六輕相關計畫
環境影響評估審查結論
執行監督委員會
(台塑企業)

第八十九次委員會報告資料

六輕相關計畫環境影響評估審查結論執行監督委員會第八十九次委員會會議報告資料

第88次會議委員意見回覆情形

附件一 運作液氨之18廠處周遭監測井歷年氨氮監測範圍

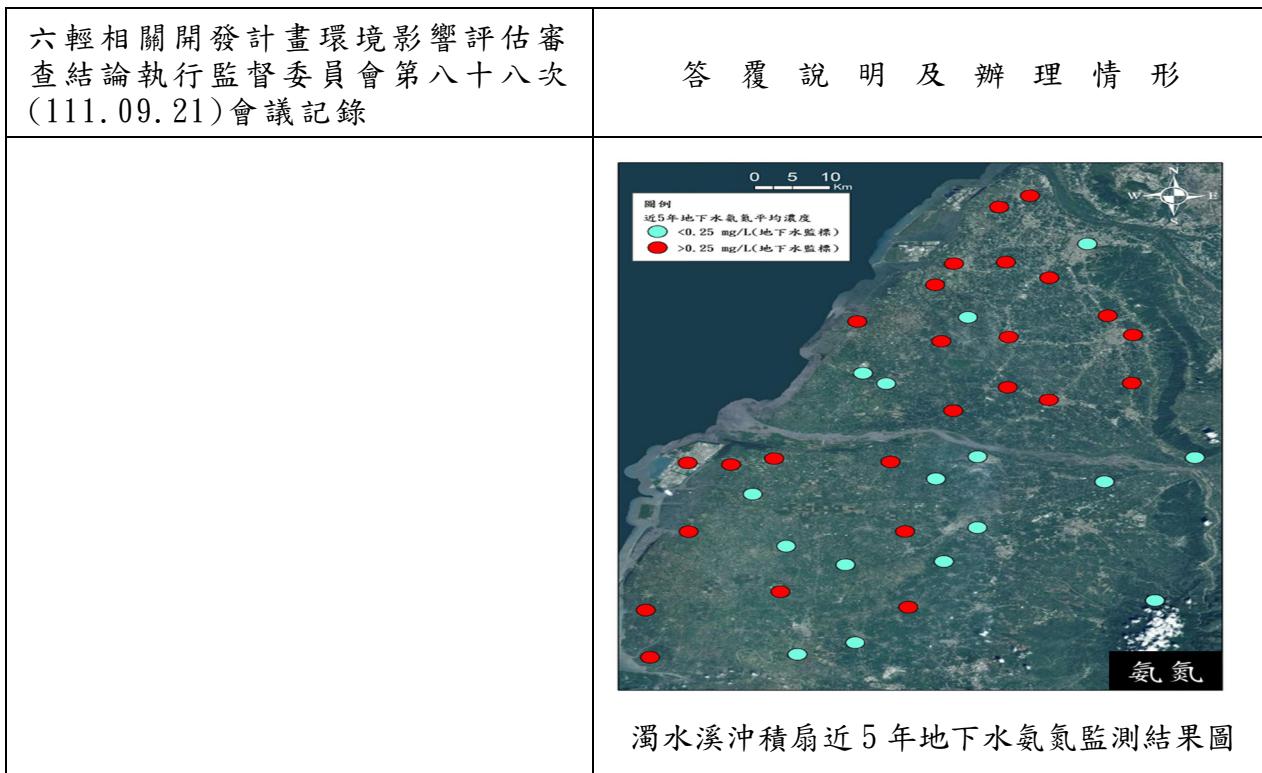
六輕相關開發計畫環境影響評估審查結論執行監督委員會第八十八次(111.09.21)會議記錄	答覆說明及辦理情形
<p>(二)依據 102 年環境影響評估審查結論 (102.03.21 環署綜字第 1020021025C 號函) 顯示 104 年前應完成捕獲至少 80 噸 (或全年 2,600 噸) 二氧化碳(CO₂)，已歷經多年運作，是否有精進的技術，擴大的量能規劃？</p>	<p>台塑石化公司已執行碳(CO₂)捕集及應用計畫說明如下，計畫執行皆獲得良好成效，後續將視國內商業化固碳技術發展，再予以評估。</p> <ol style="list-style-type: none"> 1. 每日捕獲 1 噸等級之示範計畫執行情形： 採產學合作模式辦理，由國立清華大學提供技術指導及相關支援，利用化學吸收法結合超重力旋轉床技術達到捕獲每日 1 噸 CO₂；依據 106 年 3 月國立清華大學報告，統計運轉期間每日 CO₂ 捕獲量介於 1.0~1.5 噸，最大值 1.53 噸/日，已達每日捕獲 1 噸等級示範計畫目標。 2. 每日捕獲 80 噸或全年 26,000 噸等級示範計畫執行情形： 將六輕廠區製程所產出之廢氣(二氧化碳原料氣)，經由管線輸送到中塑油品公司產製 CO₂ 產品；統計 110 年中塑油品公司 CO₂ 實際收料量有 58,572 噸(目前原料氣為南亞公司 EG1、2EH 提供)，已達每日捕獲 80 噸或全年 26,000 噸 CO₂ 等級示範計畫目標。
<p>三、程委員淑芬</p> <p>(一)海豐廢水場硝酸鹽氮來源主要為廢水中含有氨氮，請說明六輕廠區內地下水氨氮濃度偏高與製程所排放之氨氮廢水相關性。</p>	<ol style="list-style-type: none"> 1. 麥寮園區廢水從源頭開始已進行清污分流，全程採管線密閉輸送方式送至廢水處理場處理，放流水也以地上管路輸送方式送至最終放流口放流，原廢水及放流水不致影響地下水水質。 2. 麥寮園區有 18 個廠處有液氮製程，其鄰近監測井之歷年氨氮測值介於 ND~6.25 mg/L(如附件一)，另有 9 處廢水處理場，鄰近地下水監測井的氨氮測值介於 ND~6.28 mg/L(如附件一)，低於區外主管機關氨氮測值範圍 ND~33.86 mg/L(如附件二)，研判目前地下水並沒有受製程運作影響。 3. 另由主管機關近五年(107 年~111 年)於麥寮園區外之濁水溪沖積扇地下水水質調查結果(如下圖)顯示，濁水溪沖積扇的中下游至沿海區域之地下水氨氮普遍有偏高情形，氨氮測項之不合格率為 44.9%~84.2%，地下水氨氮偏高之現象為本區域特性。

附件二 工業及環保主管機關歷年監測氨氮濃度歷線圖

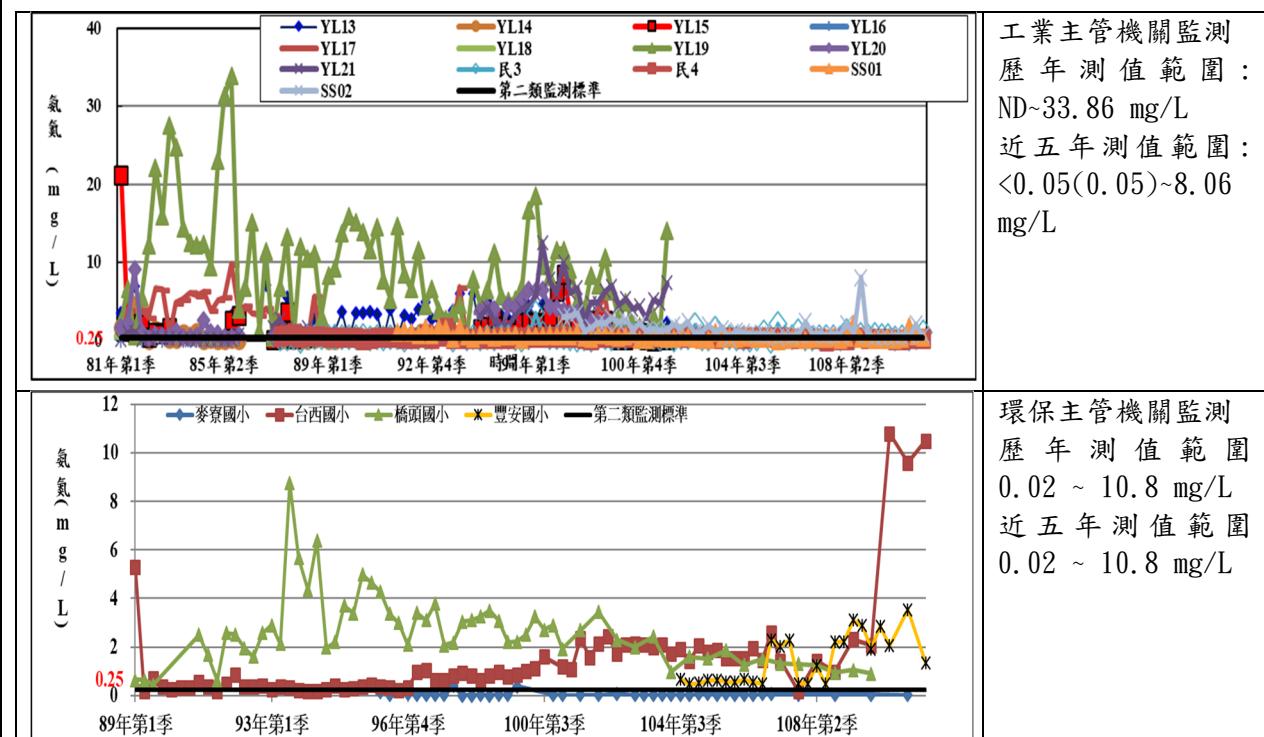
(二)麥寮中學空氣中氨濃度為受周邊畜牧業影響，行政大樓的氨是六輕廠區內所產生，請說明六輕廠區氨氮運作情形，並探討各排放源對空氣品質，地下水品質之影響。	<p>1. 麥寮園區廢水從源頭開始已進行清污分流，全程採管線密閉輸送方式送至廢水處理場處理，放流水也以地上管路輸送方式送至最終放流口放流，原廢水及放流水不致影響地下水水質</p> <p>2. 麥寮園區有 18 個廠處有液氮製程，其鄰近監測井之歷年氨氮測值介於 ND~6.25 mg/L(如附件一)，另有 9 處廢水處理場，鄰近地下水監測井的氨氮測值介於 ND~6.28 mg/L(如附件一)</p>
-----------------------------------------------------------------------------	---------------------------------------------------------------------------------------------------------------------------------------------------------------------------------------------------------
